Contribution n°40 (Web)

Objet :
. Projet éolien sur 61210 HABLOVILLE

Saturation visuelle au regard des parcs éoliens existants, autorisés ou en projet

PARCS ÉOLIENS AUTOUR D'HABLOVILLE

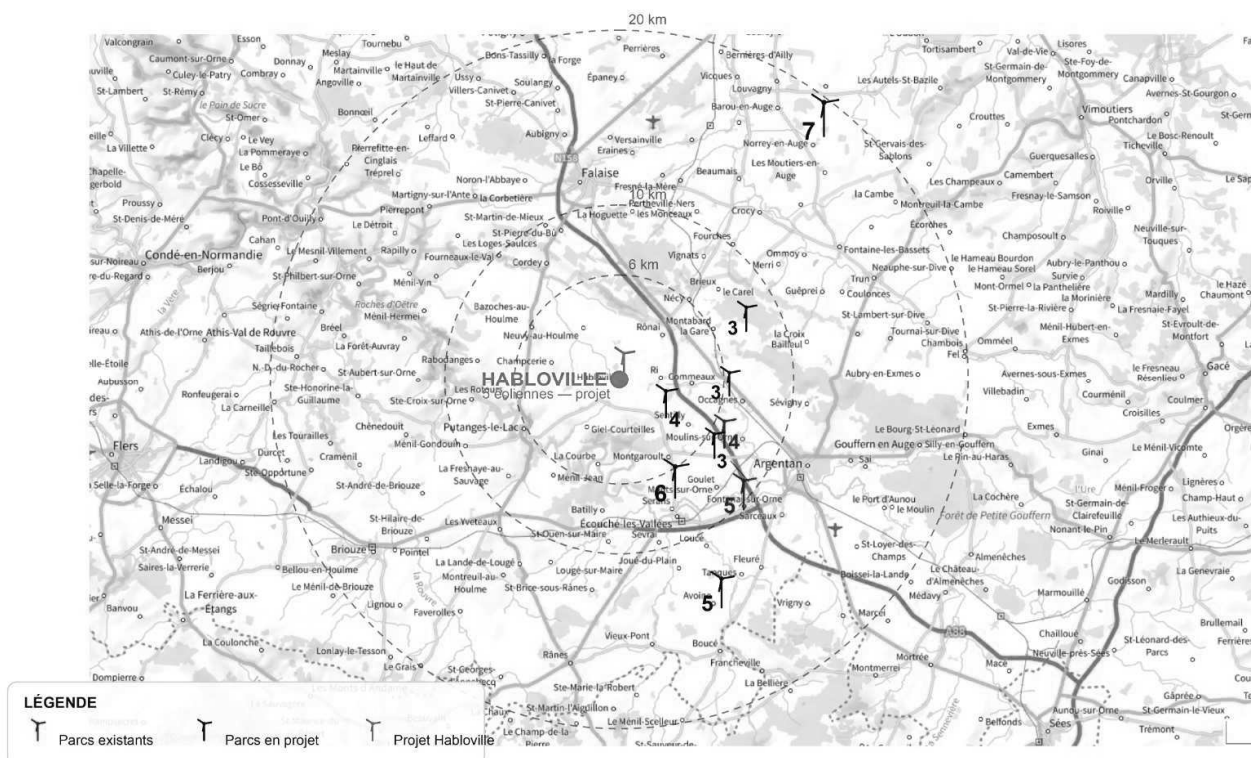
Selon les données figurant dans le dossier environnemental, plusieurs parcs éoliens sont recensés dans l'environnement du projet.

Au titre « *Contexte des projets éoliens* » (**page 244 de la pièce 3b**), il est indiqué :
« 9 projets éoliens, dont 5 déjà en fonctionnement, sont présents dans un rayon de 20 kilomètres autour du présent projet, pour un total cumulé de 45 éoliennes ».

Au vu de la carte, l'effet d'encerclement est manifeste.
